**Verslag huishoudelijke elektrische installatie op laagspanning en zeer lage spanning****Algemeen:**

Referentie: 003-20260204-02	Datum controle: 04/02/2026
Keurder: 003

Eigenaar:		EAN-code:	541448820054878530
Adres installatie:	Clementine De Niestraat 17, 9600 - Ronse	Nummer teller(s):	1SAG1100627695
		Distributienetbeheerder installatie:	Fluvius
Datum uitvoering installatie:	☐ Vóór 01/10/1981 ☒ Tussen 01/10/1981 en 01/06/2020 ☐ Vanaf 01/06/2020		
Type:	☒ Wooneenheid ☐ Niet-huishoudelijk ☐ PV ☐ Batterij ☐ Laadpaal

Inbreuk(en):

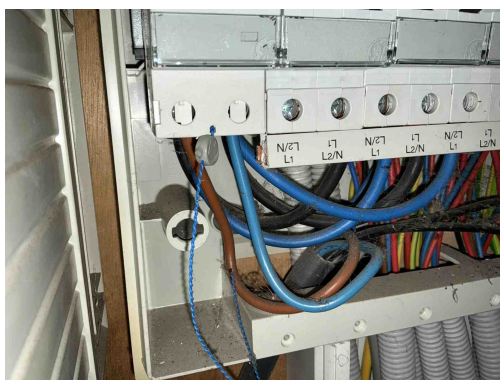
T21 - Het elektrisch materieel is niet geplaatst volgens de voorschriften van de fabrikant/ regels van goed vakmanschap . (Boek 1: 1.4.1.3)

Inbreuk(en):

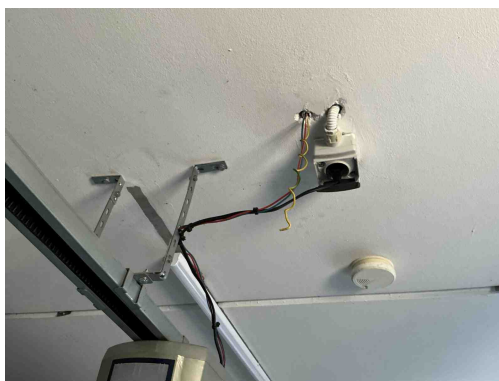
T21 - Het elektrisch materieel is niet geplaatst volgens de voorschriften van de fabrikant/ regels van goed vakmanschap . (Boek 1: 1.4.1.3)

Inbreuk(en):

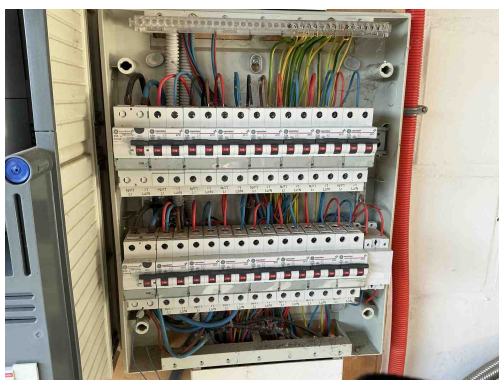
C21 - Het gebruik van geleiders van het type VOB, zonder bijkomende afscherming is niet toegestaan (Boek 1: 5.2.9.6).
